## IMPIANTO FOTOVOLTAICO EG DAFNE E OPERE CONNESSE

POTENZA IMPIANTO 34 MWp - COMUNE DI COPPARO (FE)

# **IMPIANTO FOTOVOLTAICO EG DAFNE E OPERE CONNESSE**

**Integrazioni richieste nell'ambito della  
procedura di Valutazione di Impatto  
Ambientale (ID 8366)**

Figura 5-1: Inquadramento aree di progetto con buffer di 10 km e altri impianti fotovoltaici in esercizio, autorizzati ma non realizzati e in istruttoria statale o regionale

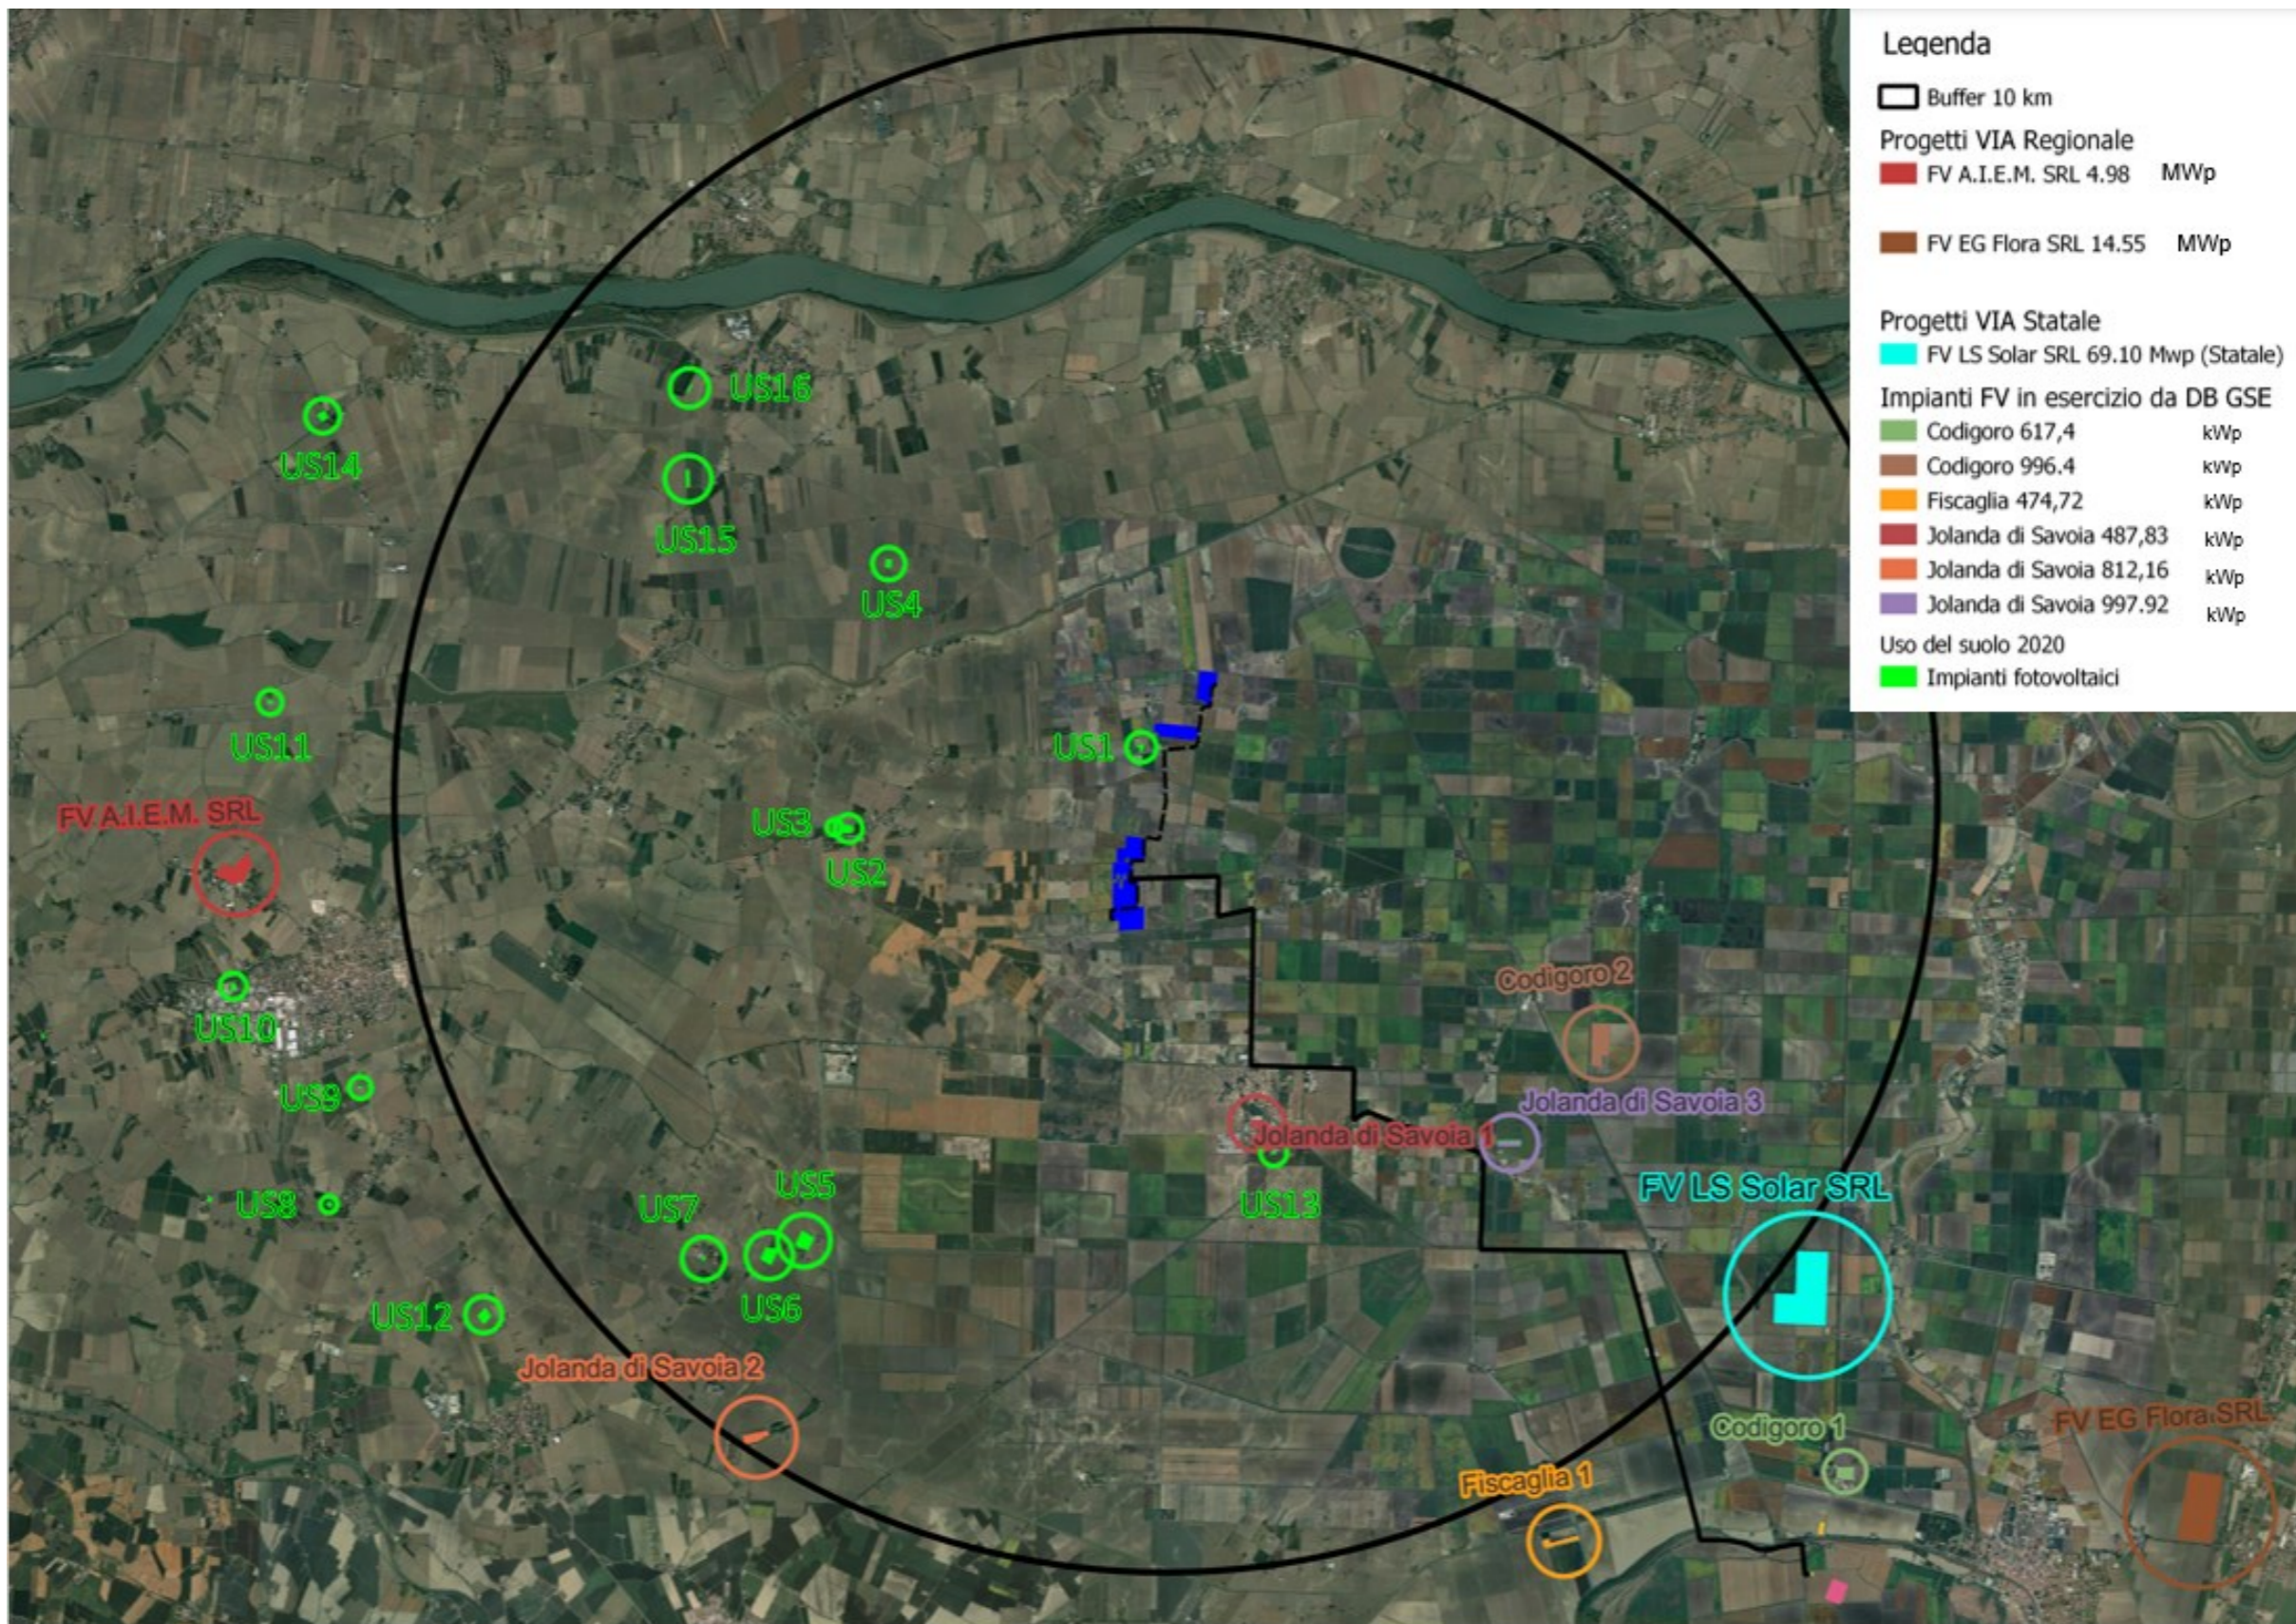
*Si chiede di approfondire la valutazione degli effetti cumulativi sulle diverse matrici ambientali, con particolare riferimento al paesaggio, alla visibilità degli impianti e al consumo di suolo, rispetto ad altri progetti fotovoltaici esistenti, approvati o in corso di valutazione/approvazione nel Comune di Copparo e comuni limitrofi.*

Nel complesso, secondo le ricerche effettuate, al momento della redazione della presente nota all'interno dell'area di studio (buffer 10 km) risultano presenti **n.14 impianti esistenti**, mentre gli impianti per cui è in corso (o è stato concluso) un iter VIA regionale o statale, senza che il progetto sia stato realizzato, risultano esterni al buffer di 10 km.

Il risultato degli approfondimenti condotti è rappresentato in **Tabella 5-1** e in **Figura 5-1** da cui si evince che all'intero del buffer di 10 km sono presenti solo impianti di modeste dimensioni sia in relazione alla potenza installata (impianti di taglia inferiore a 1 MW), sia in relazione alla superficie occupata in rapporto all'estensione dell'area di studio (l'impianto di maggiori dimensioni occupa una superficie di circa 12 ha).
